Annexe à la délibération N° 2019-026 en date du 16 mai 2019 - Avis sur le projet de PLUi Ouest arrêté

Tableau de synthèse – avis de La commune de LE PASSAGE		
Pièces du PLUi		Détail de la remarque
❶ Rapport de présentation	Cahier 3 – Etat initial de l’environnement Page 45 – Sites et sols pollués	Il apparaît toujours le site de l’entreprise Maurice CARS alors que celui-ci a été dépollué lors de l’aménagement du lotissement le Jardin des Vernes et des logements SEMCODA. A supprimer.
❷ Projet d’Aménagement et de Développement Durables (PADD)		Néant
❸ Règlement écrit		Néant
❹ Règlement Graphique	A - Plan de zonage principal n° 1	❖ Faire apparaître les communes limitrophes ❖ Faire apparaître les références cadastrales (numéros de parcelles) sur le plan ❖ Matérialiser sur cette carte : ○ le périmètre de protection du château, ○ les exploitations agricoles et leur périmètre de réciprocité, ○ l’emprise de la voie ferrée et la zone de bruit (le long de ladite ligne SNCF) ○ la zone de protection des captages

❖ **Emplacement réservé :**

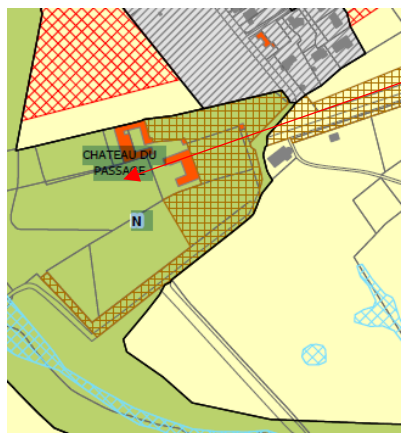
Matérialiser l'agrandissement du lagunage du Bourg (Référence ER 109 ?) au profit de la communauté de communes des Vals du Dauphiné (parcelle cadastrée A 72 pour partie).

❖ **Zonage Assainissement : Zonage en secteur inconstructible lié au défaut d'assainissement (capacité de la STEP) au titre de l'article R151-31 du code de l'urbanisme.**

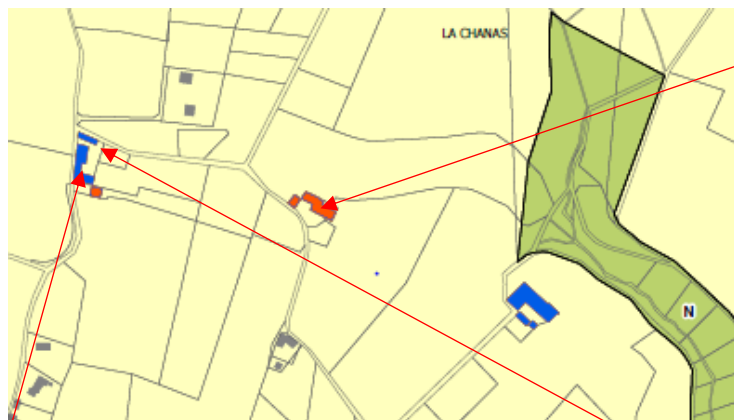
Lors des études, seule la zone AU devait être concernée par cette restriction eu égard au nombre de logement à créer. Nous sommes étonnés de la voir apparaître désormais sur la totalité de la zone U) ? Dans tous les cas, il y a une erreur sur le secteur inconstructible lié au défaut d'assainissement (capacité de la STEP). En effet, sur le secteur des Croisettes, tant sur la partie de la commune de Le Passage que sur la partie de la commune de Saint Didier de la Tour, une majeure partie des habitations sont raccordées sur la lagune du Moriot et non celle du Bourg. Il y a lieu d'apporter une modification au document. Ce constat amène toutefois l'interrogation suivante : s'agit-il d'une simple erreur cartographique et/ou comme nous le pensons, ces habitations impactent directement le calcul de la capacité de traitement de la lagune du bourg ? Si tel est le cas, les calculs de la capacité de ladite STEP doivent être également corrigés.

Secteur Chemin du Cabit-Magnit

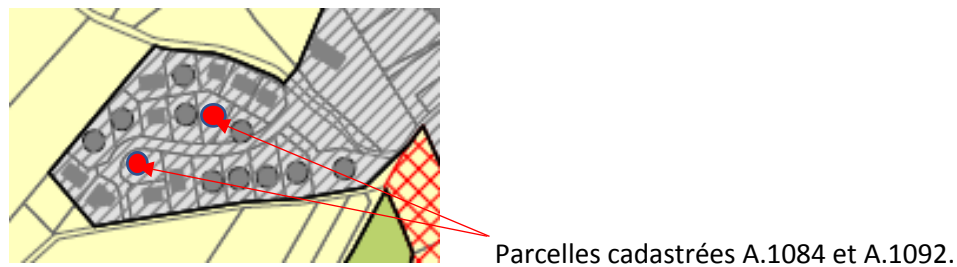
A supprimer
(Parcelle cadastrée
B.507)

A supprimer (2 constructions) (Parcelles cadastrées B.516 et B.515)

❖ **Correction erreur cadastre – maison du garde barrière détruite depuis plus de 20 ans – chemin du Cabit.**

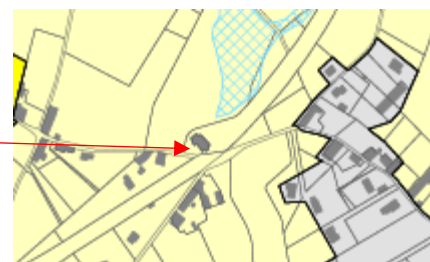
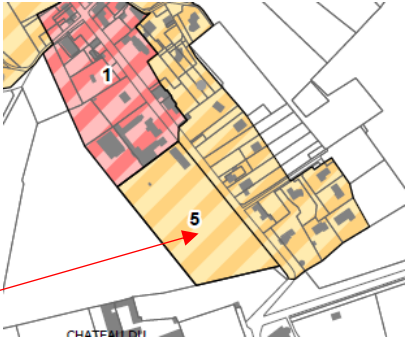
Maison inexistante (à
supprimer)
Parcelle B.361.

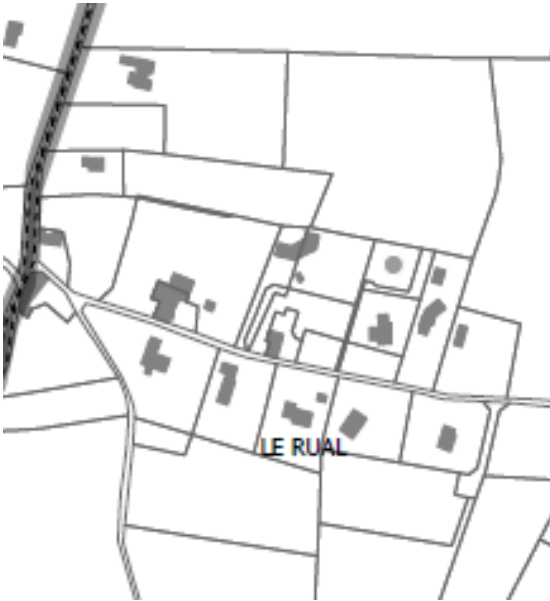
C – Plan de zonage n° 3 concernant les formes urbaines	❖ Modification de zonage : secteur du Rual, hameau constitué de 15 maisons avec assainissement collectif raccordé sur la lagune du Moriot – Zone U (secteur C : secteur de prescriptions spécifiques aux formes urbaines à dominante pavillonnaire). Mise en cohérence avec la zone U créée sur le secteur des Villettes (hameau). Même zonage que sur le plan de zonage n° 1. 
--	---	---

Parcelle cadastrée C.493 – Chemin du Moriot

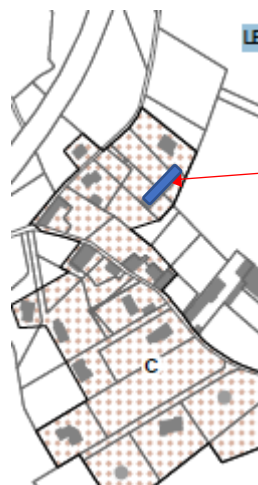
- ❖ Matérialiser en secteur E et de couleur bleue les secteurs de prescriptions spécifiques aux activités économiques, à savoir :

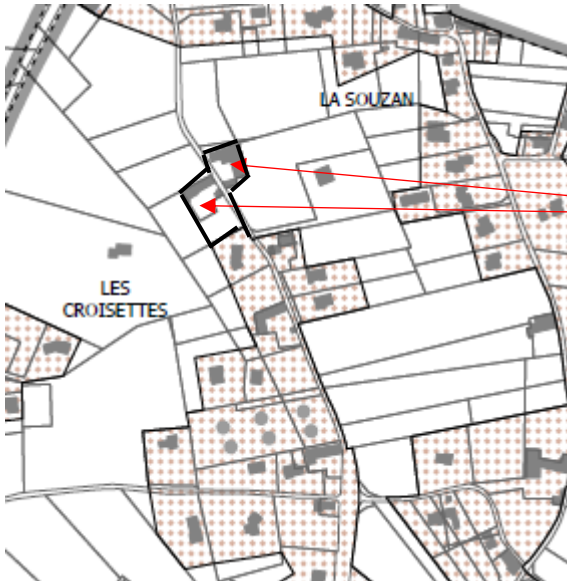
- ❖ Rajouter les parcelles cadastrées – une partie de la A.236 plus la A.237 et la A-313 dans le zonage C continuité de la zone (entrée d’agglomération nord de la commune).
